Bodenabbauvorhaben der Firma Huneke in Veenhusen, Gem. Moormerland

Antrag zum vorzeitigen Beginn gemäß § 57 b BbergG

**Hier: Schall- und staubtechnische Stellungnahme zu den Auswirkungen
durch den vorzeitigen Beginn**

Abb. 1: Planausschnitt mit dem verkürzten Lärmschutzwall und dem Immissionsort IP 3

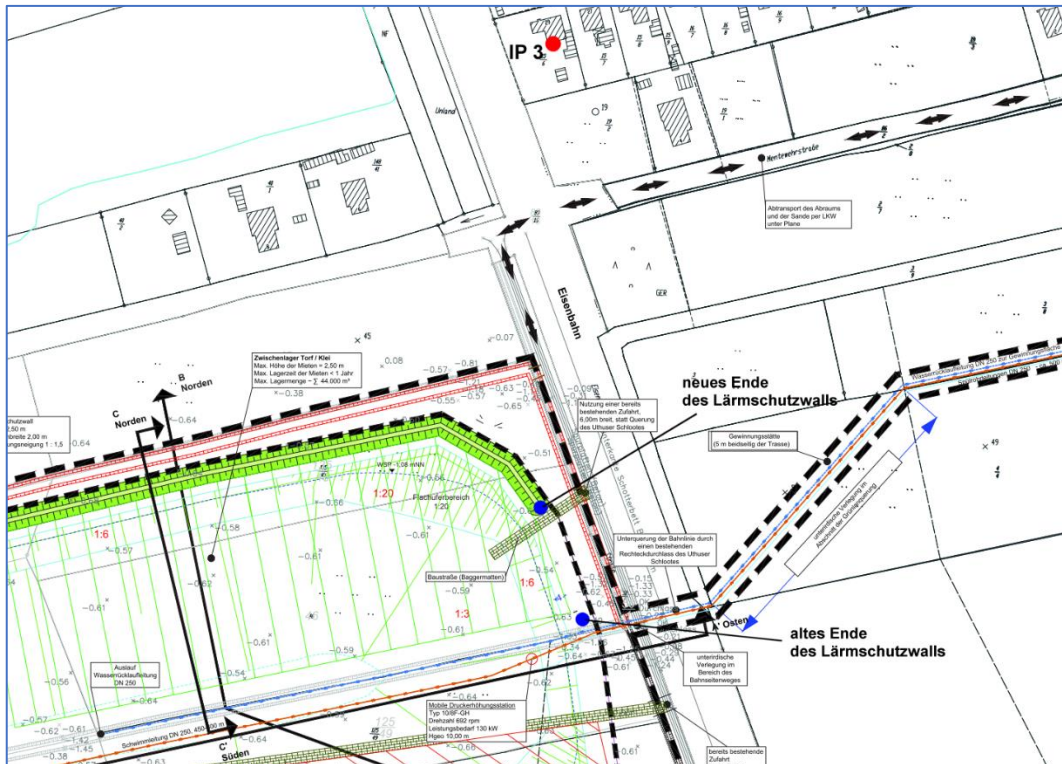
Im oben genannten schalltechnischen Gutachten (Nr. 2324-14-e-mo) ist als Schallschutzmaßnahme ein Lärmschutzwall auf der Abbaufäche südlich der Mentewehrstraße festgesetzt worden. Diese Maßnahme dient dazu, um den maßgeblichen Immissionsrichtwert von 55 dB(A) tagsüber am Immissionsort IP 3 (Wiesenstraße 29) im benachbarten WA-Gebiet einhalten zu können. Dieser Lärmschutzwall soll nun aus Gründen des vorzeitigen Beginns am südöstlichen Ende um ca. 50 m verkürzt werden (s. Planausschnitt in Abb. 1). Mit der Verkürzung des Lärmschutzwalls ist auch eine Verschiebung/Verkürzung der Zufahrt (vorhandene Zufahrt als zweite nördliche Zufahrt) zum Abbaugelände verbunden.

Um die schalltechnischen Auswirkungen der Verkürzung des Lärmschutzwalls zu prüfen, ist das Schallausbreitungsmodell des oben genannten schalltechnischen Gutachtens entsprechend geändert worden. Die Neuberechnung der Beurteilungspegel zeigt, dass sich durch die Verkürzung des Lärmschutzwalls und durch die damit verbundene Verschiebung/Verkürzung der Zufahrt zum Abbaugelände keine Veränderungen der Lärmbelastung für den hier immissionsempfindlichsten Immissionsort IP 3 ergeben. Der neu ermittelte Beurteilungspegel von 54,2 dB(A) im OG am IP 3 entspricht genau dem Beurteilungspegel der betrachteten Varianten des oben genannten schalltechnischen des Gutachtens.

Dass die Verkürzung des Lärmschutzwalls keine Auswirkungen auf den hier immissionsempfindlichsten Immissionsort IP 3 hat, kann auch augenscheinlich aus dem Planausschnitt in Abb. 1 entnommen werden. Aufgrund der Lage des Immissionsortes IP 3 zum Verlauf des Lärmschutzwalls hat die Verkürzung keinen relevanten Einfluss auf die Gesamtgeräuschbelastung an diesem Ort. Das gleiche gilt auch für die verbleibenden Immissionsorte in der Umgebung.

Insgesamt sind die Änderungen, die mit dem vorzeitigen Beginn verbunden sind, aus immissionsschutzrechtlicher Sicht als unbedenklich einzustufen.
